Avis délibéré sur le projet de plan local d'urbanisme (PLU) à l'occasion de son élaboration Villeneuve-le-Roi (94)

N°MRAe APPIF-2022-032 en date du 19/05/2022

Figure 4: Extrait du SDRIF (p.12 du document "Rapport de présentation")

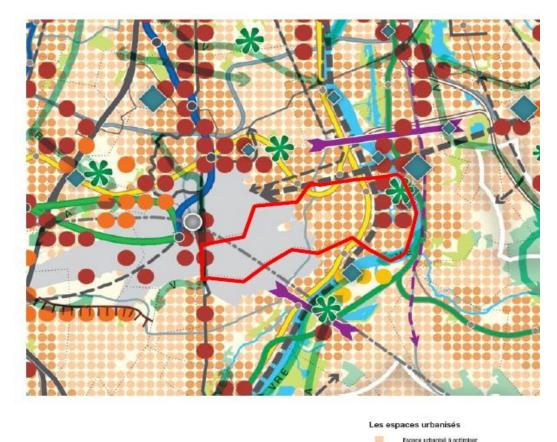
L'OAP du secteur de la Carelle, qui correspond à un secteur à fort potentiel de densification du SDRIF, prévoit une opération de renouvellement urbain avec un potentiel de logements estimé entre 264 et 308 logements. Le projet de PLU prévoit également de requalifier le secteur et réaliser des liaisons douces entre les réservoirs de biodiversité.

Les objectifs chiffrés (nombre de logements, nombre d'habitants) à l'horizon 2025 ne figurent pas dans le rapport de présentation, ce qui ne permet pas de comparer les objectifs prévus par le SDRIF et les objectifs de densification des espaces urbanisés du projet de PLU.

Figure 8: Risque inondation sur le territoire communal (p.65 du document "1bis.Rapport de présentation")

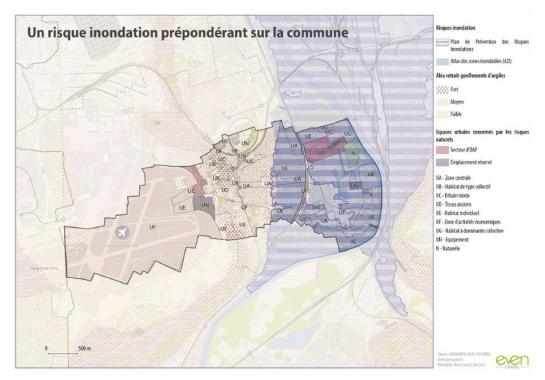
Une partie du territoire communal comprend, notamment à l'est du territoire (figure 9), des zones identifiées par le plan de prévention des risques d'inondations (PPRI) comme étant des zones urbaines ou urbanisés denses en aléas fort et très fort.

Le projet de PLU vise à augmenter sa population de 2 175 habitants et à réaliser différents aménagements dans ces zones (projet du « Bord de l'Eau », à proximité d'une usine de groupement pétrolier qui sera délocalisée et reconvertie. Le dossier indique que ce développement urbain « entraînera l'augmentation de l'exposition des habitants à des risques forts d'inondations liés aux débordements de la Seine (...) [et] des risques très forts d'inondations par remontées de nappes, qui pourront causer des dommages aux futures constructions sur le site s'ils ne sont pas bien pris en compte dans les perspectives d'aménagement ». La MRAe constate que le rapport de présentation ne quantifie pas le nombre de personnes exposées au risque inondation.

Le projet de PLU prévoit, dans son PADD, de "Protéger les habitants des risques d'inondations par la prise en compte des prescriptions du plan de prévention risque inondation (PPRI) dans le PLU." Aucune autre mesure visant à renforcer la résilience du territoire vis-à-vis des risques naturels n'est prévue dans le projet de PLU.

- préciser l'état initial du territoire concernant le risque d'inondation en quantifiant les populations exposées au risque d'inondation :
- préciser dans l'analyse des incidences du projet de PLU le nombre de personnes supplémentaires susceptibles d'être exposées à ce risque une fois le projet de PLU approuvé ;
- compléter le projet de PLU par des mesures d'évitement et de réduction sur le risque d'inondation.
